第1案

- ・路面電車の乗り入れ線形を変更することで、電停横の歩道幅員を確保する。
- ・修景ゾーンを後楽園のイメージで再編する。
- ・修景ゾーンとバスゾーンをつなぐ歩行者動線を整備する。
- ・市役所筋にバス停(2バス)を整備する。

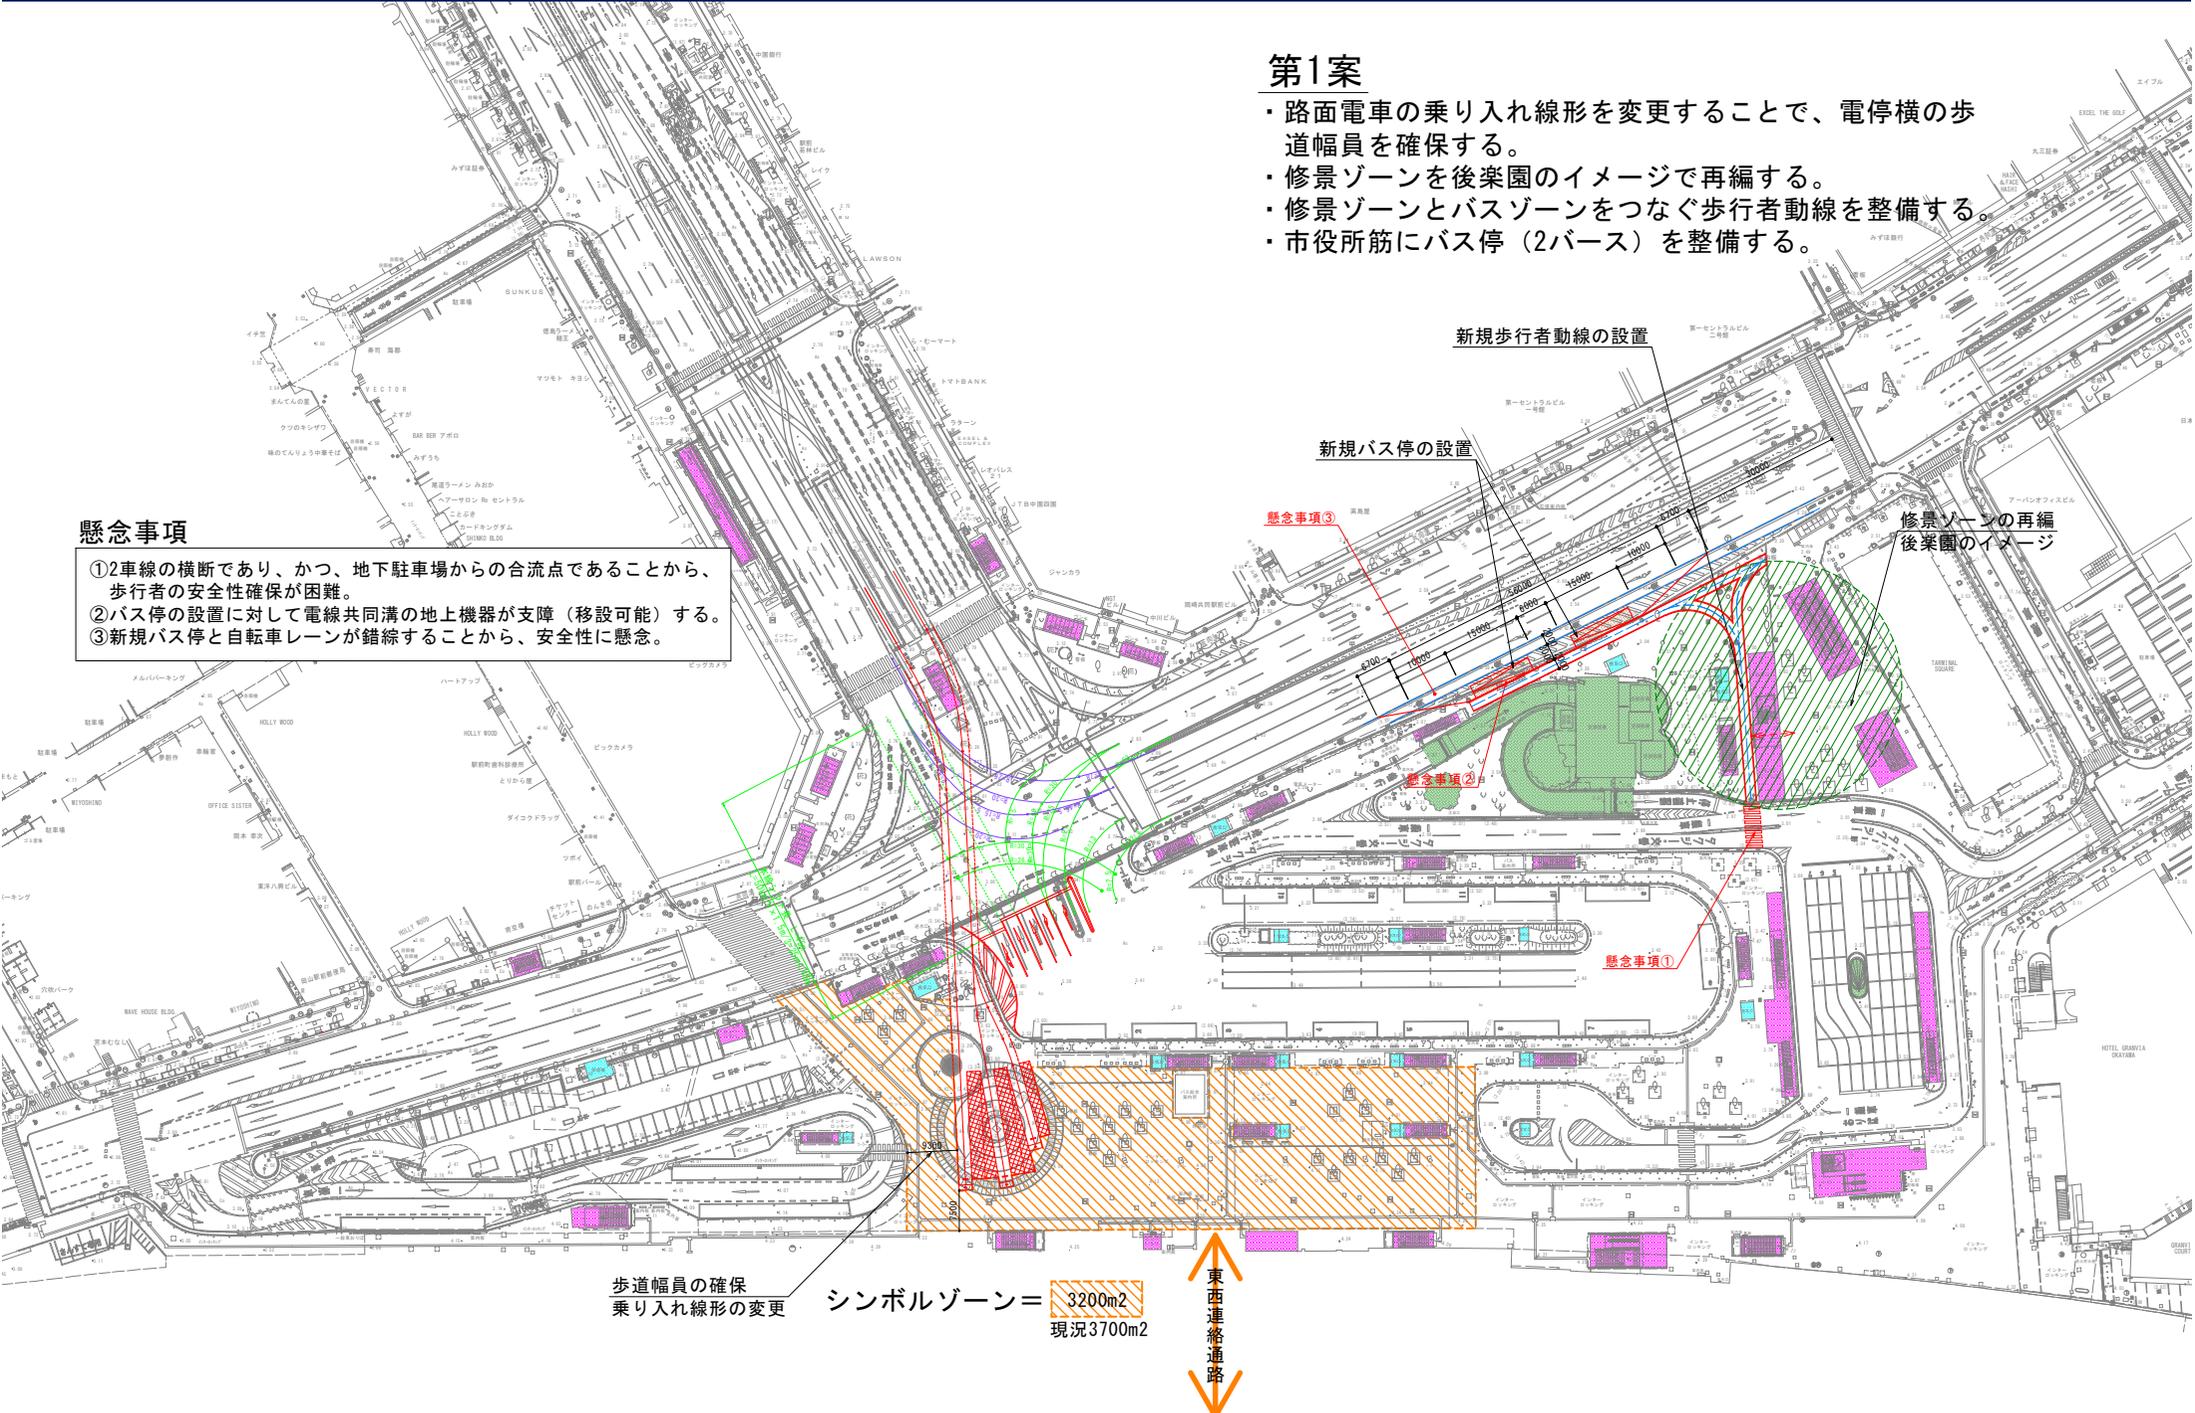
- ①2車線の横断であり、かつ、地下駐車場からの合流点であることから、歩行者の安全性確保が困難。
- ②バス停の設置に対して電線共同溝の地上機器が支障(移設可能)する。
- ③新規バス停と自転車レーンが錯綜することから、安全性に懸念。

第2案

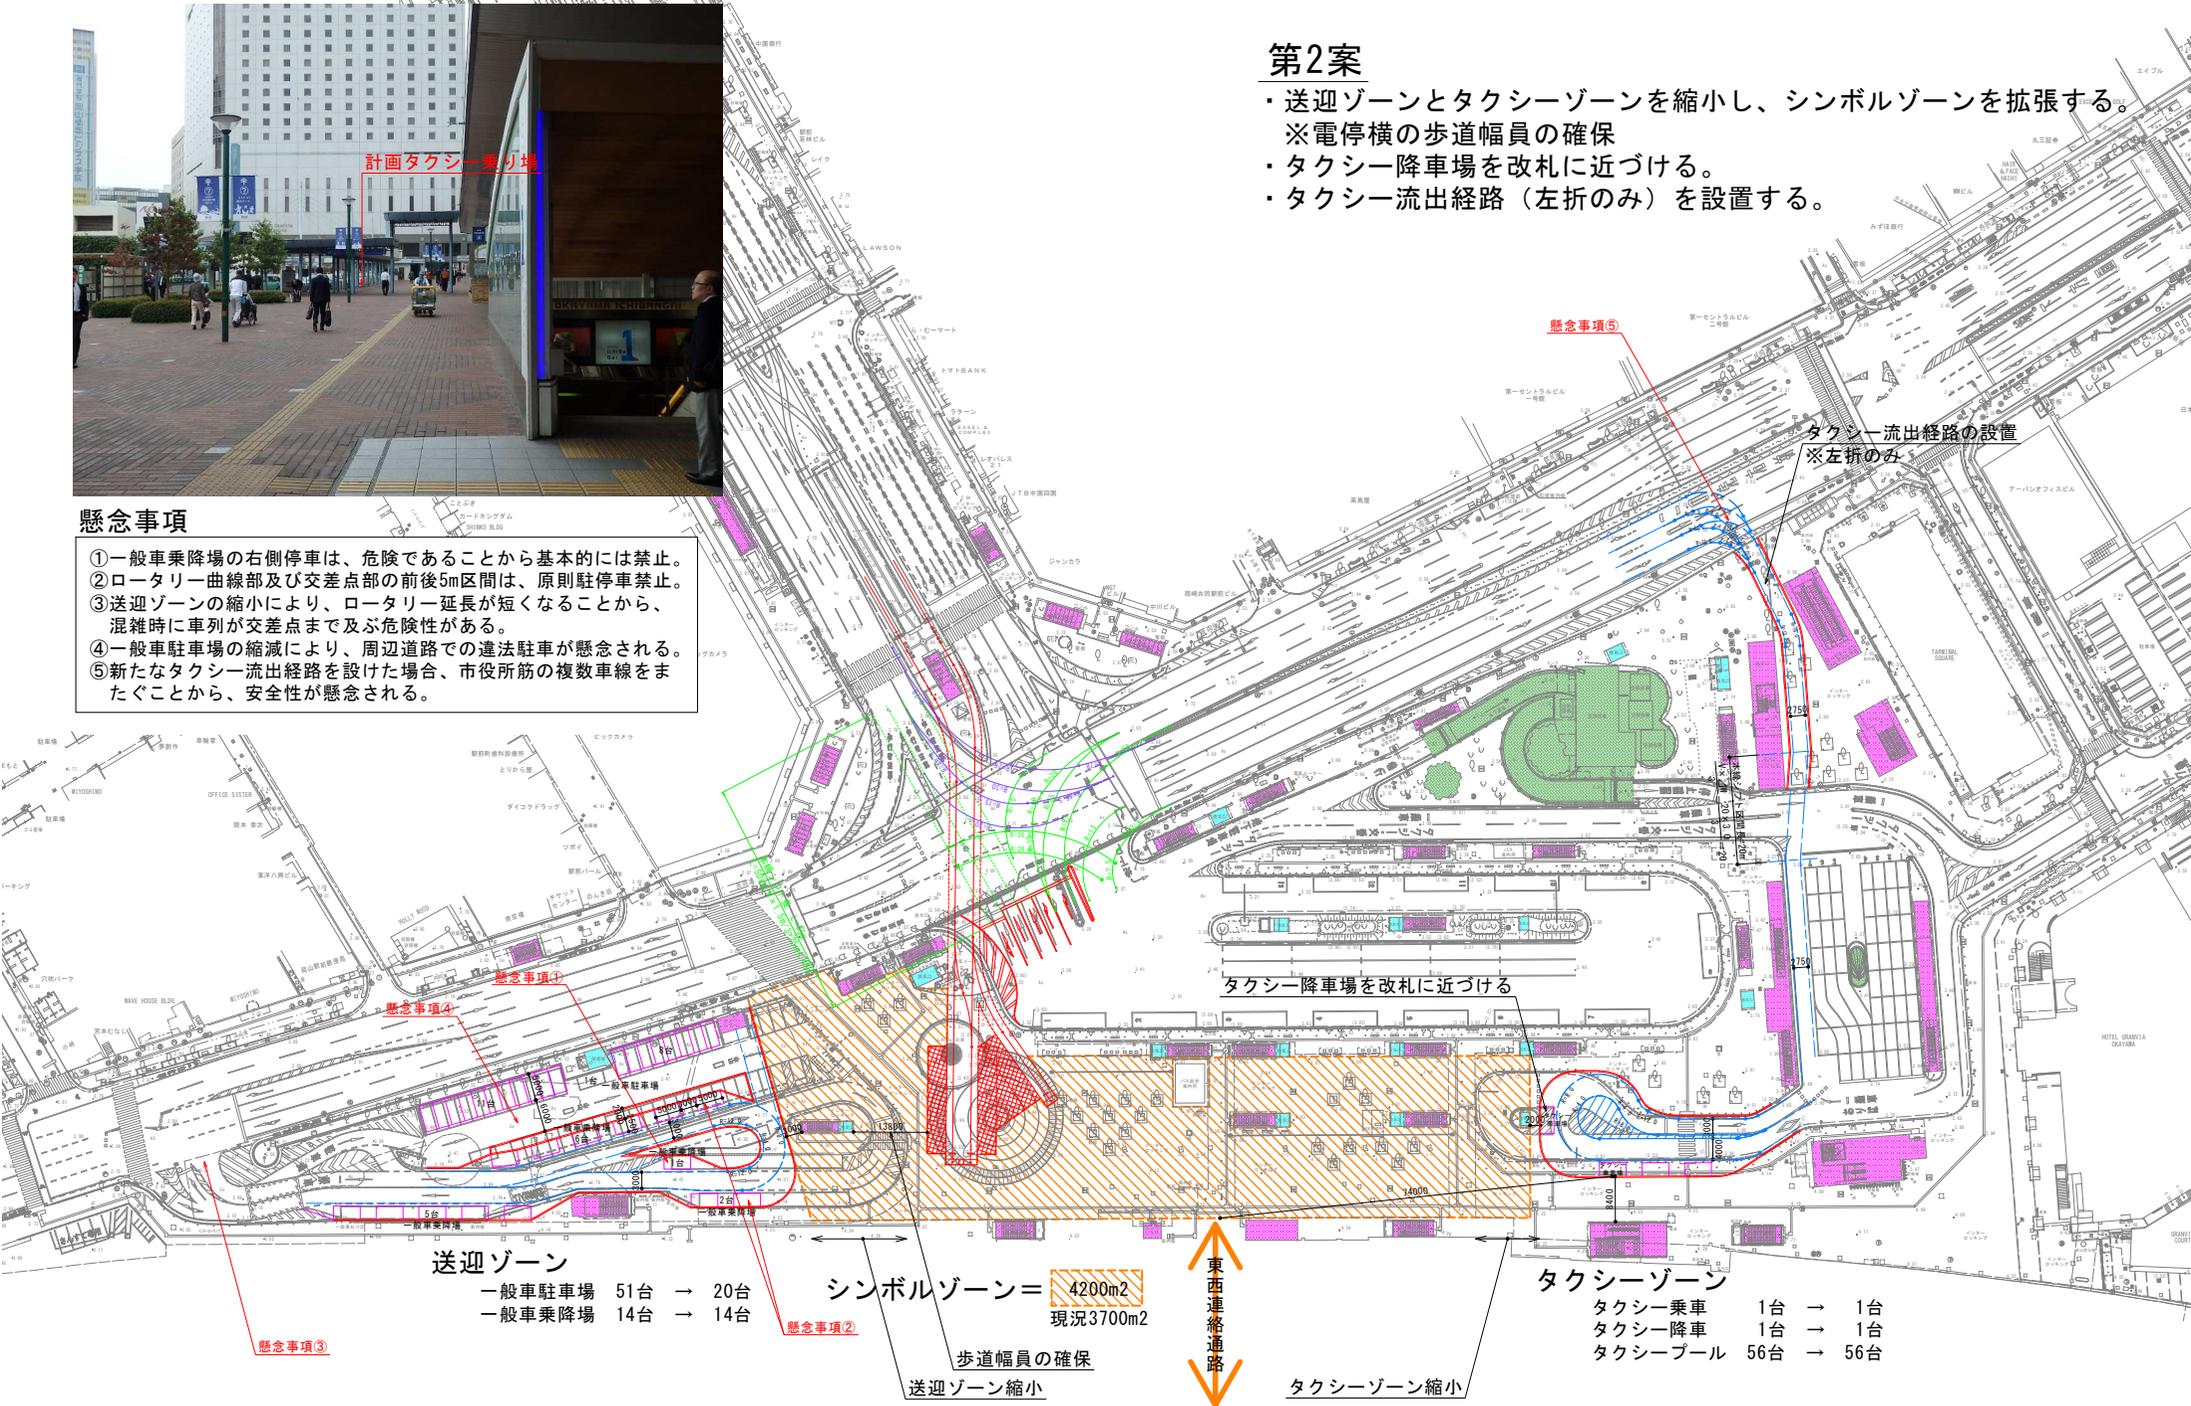
- ①一般車乗降場の右側停車は、危険であることから基本的には禁止。
- ②ロータリー曲線部及び交差点部の前後5m区間は、原則駐停車禁止。
- ③送迎ゾーンの縮小により、ロータリー延長が短くなることから、混雑時に車列が交差点まで及ぶ危険性がある。
- ④一般車駐車場の縮減により、周辺道路での違法駐車が懸念される。
- ⑤新たなタクシー流出経路を設けた場合、市役所筋の複数車線をまたぐことから、安全性が懸念される。

第3案

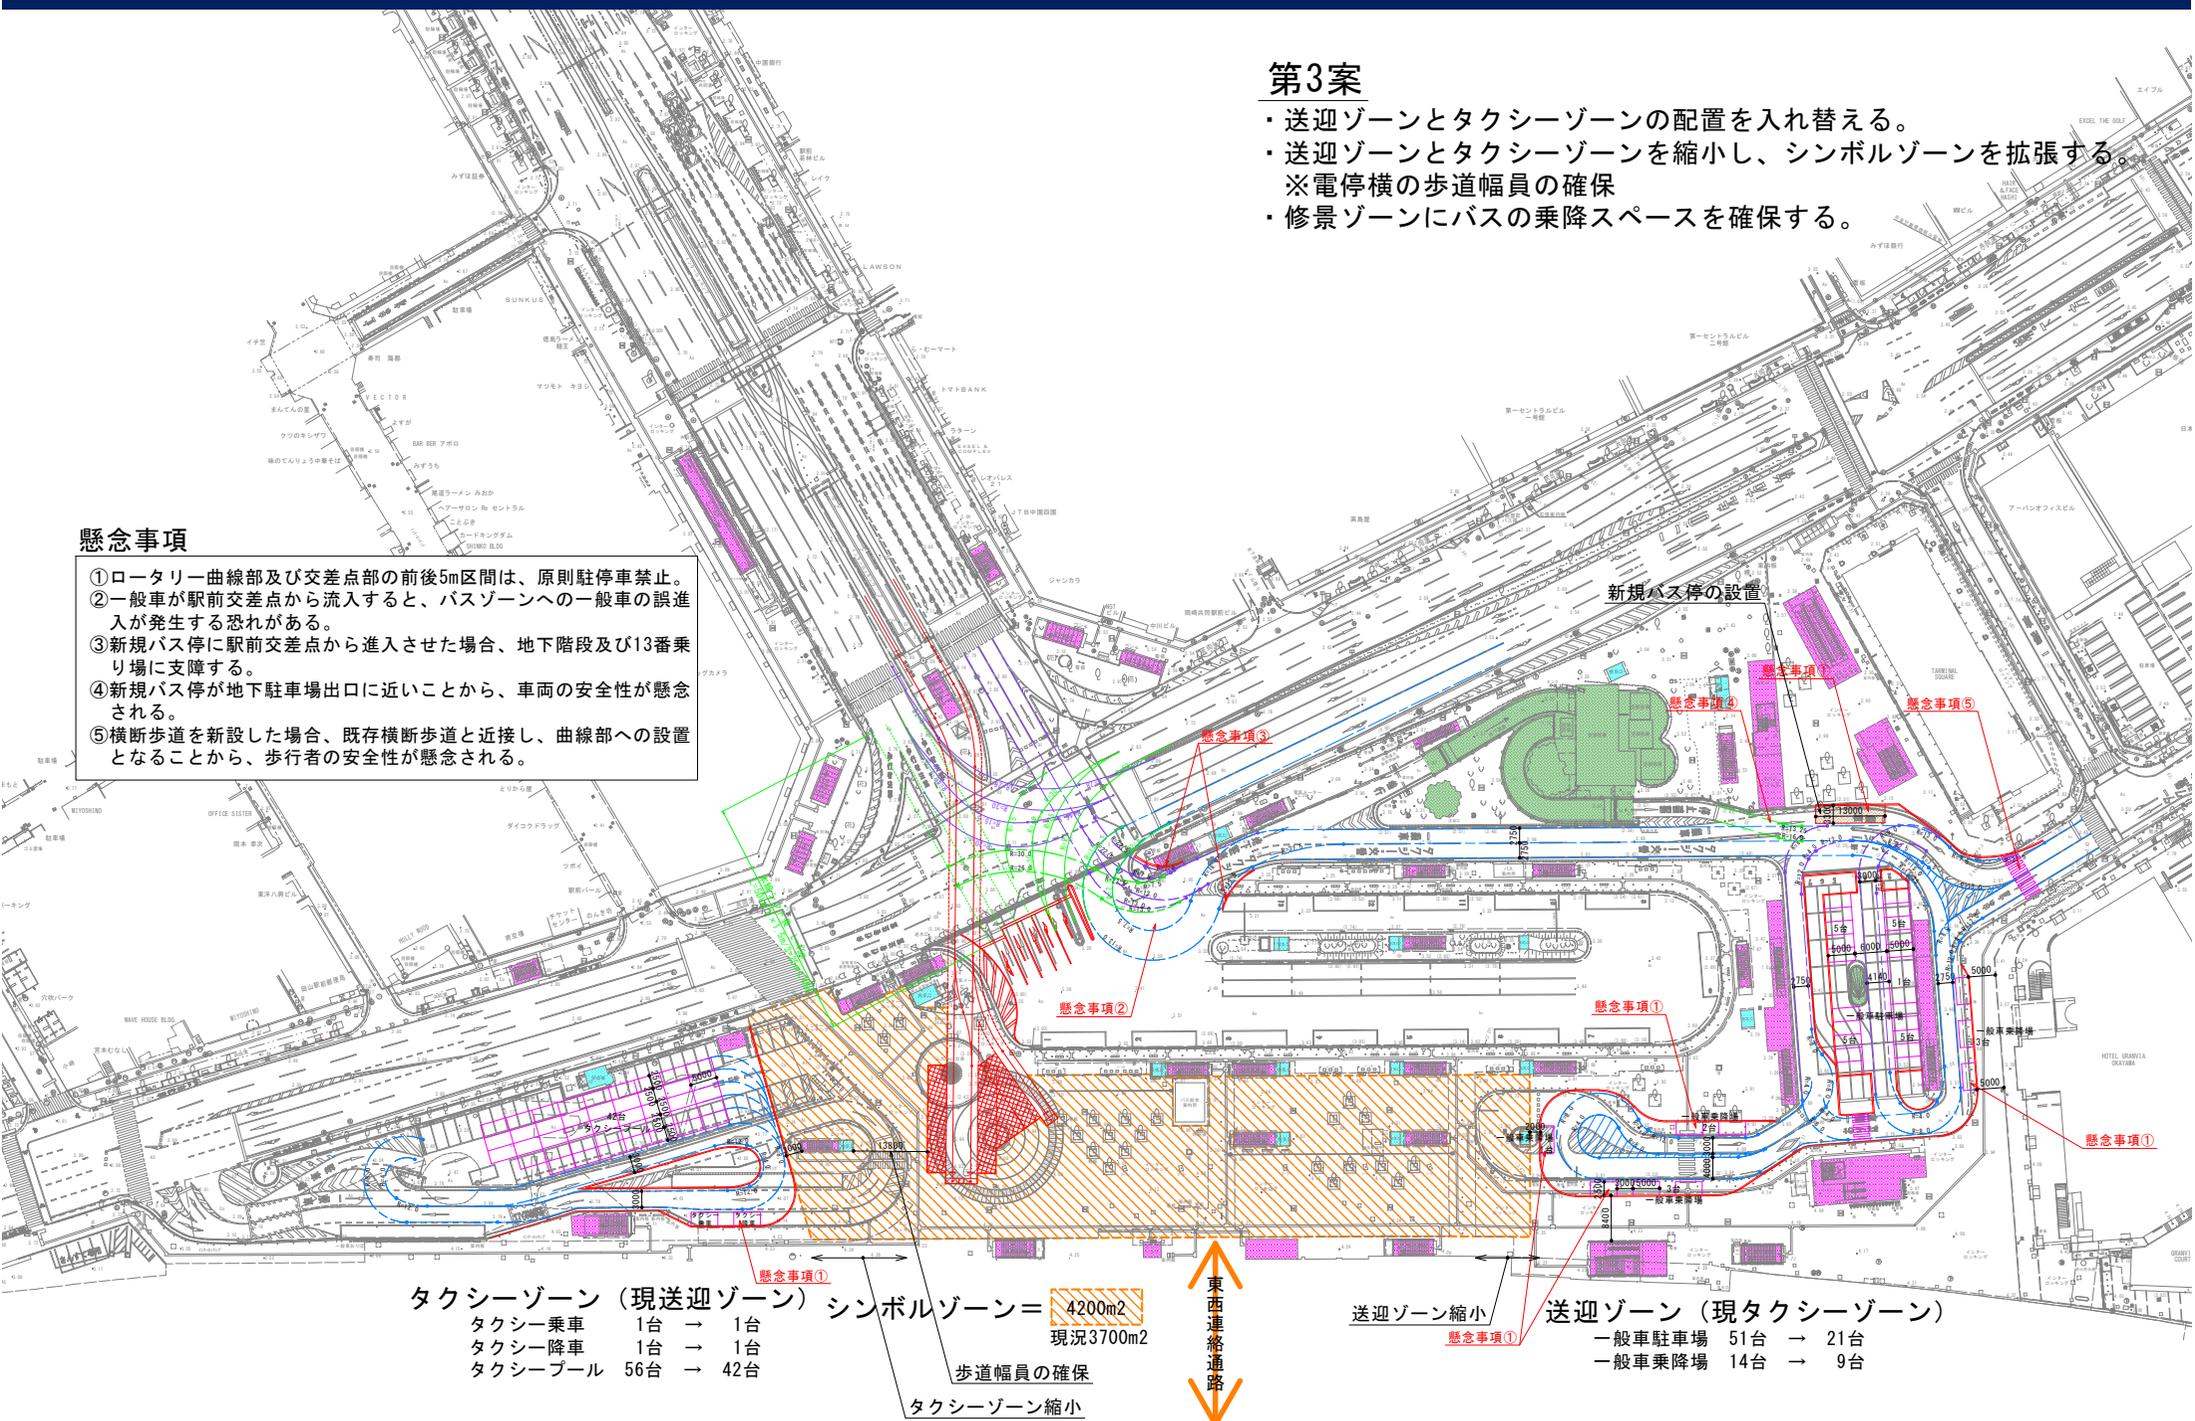
- ①ロータリー曲線部及び交差点部の前後5m区間は、原則駐車禁止。
- ②一般車が駅前交差点から流入すると、バスゾーンへの一般車の誤進入が発生する恐れがある。
- ③新規バス停に駅前交差点から進入させた場合、地下階段及び13番乗り場に支障する。
- ④新規バス停が地下駐車場出口に近いことから、車両の安全性が懸念される。
- ⑤横断歩道を新設した場合、既存横断歩道と近接し、曲線部への設置となることから、歩行者の安全性が懸念される。
